Arabako Foru Aldundia

EKONOMIA GARAPENAREN ETA JASANGARRITASUNAREN SAILA

302/2024 Foru Agindua, irailaren 4koa, Zalduondo eta Asparrena udal-mugarteetako (Araba) lurzoru urbanizaezinean "Araia" eguzki-instalazio fotovoltaikoa jartzeko plan bereziaren ingurumen-txosten estrategikoa formulatzea

3., 4., eta 5. irudiak. Sekzionamendu-zentroko husteko linea eta ezarpena
(iturria: ingurumen agiria eta dokumentazio osagarria)

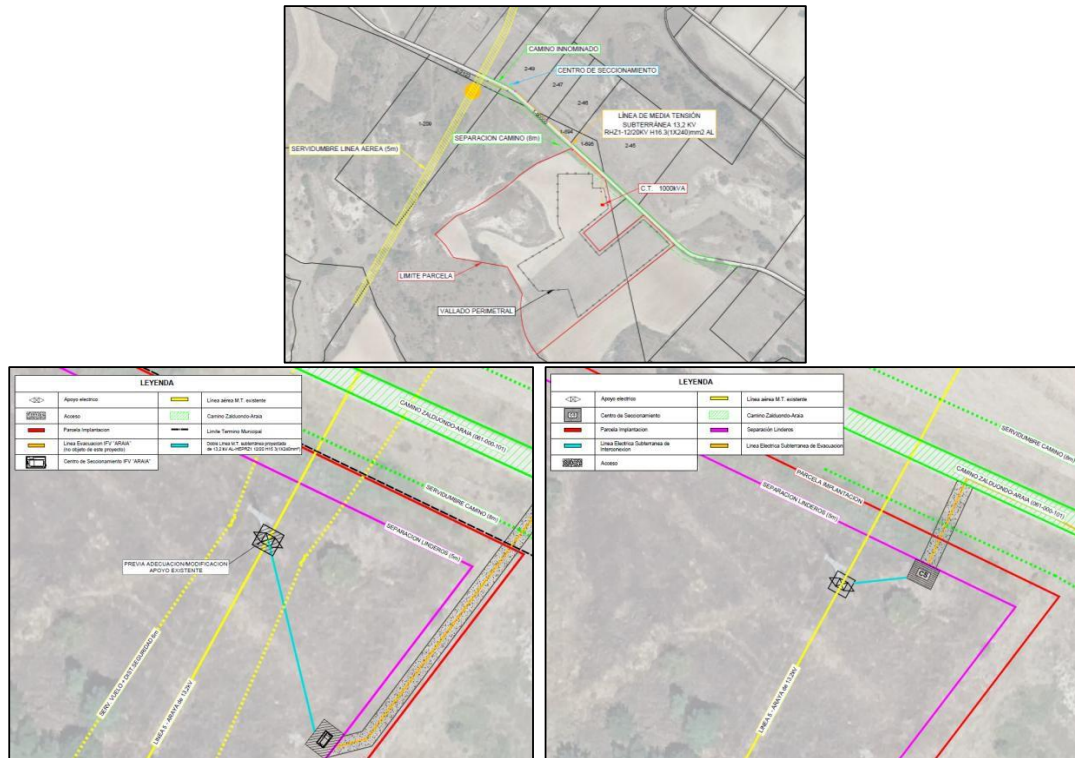
Sekzionamendu-zentroaren kokapenari dagokionez, aurkeztutako dokumentazioa ez dator bat. Ingurumen agirian, sekzionamendu-zentroa Asparrenako udal-mugarteko 2. poligonoko 49. lurzatian dago. Bestalde, plan bereziaren zirriborroan, sekzionamendu-zentroa Zalduondoko udal-mugarteko 1. poligonoko 209. lurzatian dago, eta bat dator linea elektrikoaren euskarriaren kokapenarekin, non emandako konexio-puntua ezartzen baita. Ondoren, sustatzaileak jakinarazi du, konpainia banatzaileak proposatuta, lurzati beraren barruan kokapena aldatzea planteatzen dela, bidetik hurbilago dagoen posizio batera mugituz. Jarraian erantsi diren irudietan adierazten dira aintzat hartutako kokapenak.

12. irudia. Aztertutako 3 aukeren kokapena (iturria: ingurumen agiria)

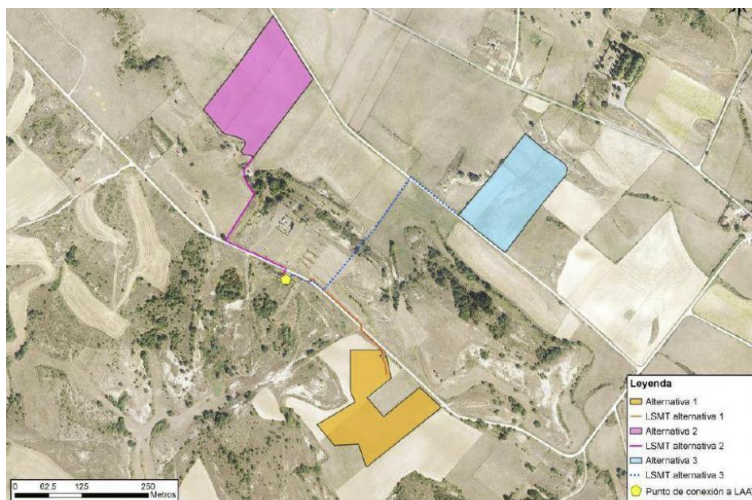
Aipatu behar da 1. aukera hori, ingurumen-dokumentazioan zein hirigintza-dokumentazioan sartutako aukeren azterketak hautatutakoa, ez datorrela guztiz bat azkenean hartutako irtenbidearekin, husteko azpiegiturari dagokionez, gerora aldaketak egin baitira sekzionamendu-zentroaren kokapenean eta sare elektrikorako konexioaren konfigurazioan. Zehazki, azkenean proiektatutako konfigurazioak ez dirudi ebaluatutako aukeran aurreikusitako aireko konexio-tartea duenik.

Bestalde, adierazi behar da ez dela aurkeztu ebakuazio-puntuari buruzko aukerarik, eta, ondorioz, planteatutako ezarpen-alternatibetarako ebakuazio-lineei buruzkorik.

Azkenik, aipatu behar da ez dela justifikatu hirigintza tresnen eta lurralde antolamenduko tresnen arabera eguzki instalazio fotovoltaiak kokatzeko planteatutako aukeren kokalekuen bideragarritasuna. Ildo horretan, nekazaritza eta basozaintzako LPSari kontsulta eginez egiaztatu ahal izan da hautatutako eremu guztiak trantsizioko landa-paisaiako nekazaritza eta abeltzaintzako lurzoru kategorizatuak direla.
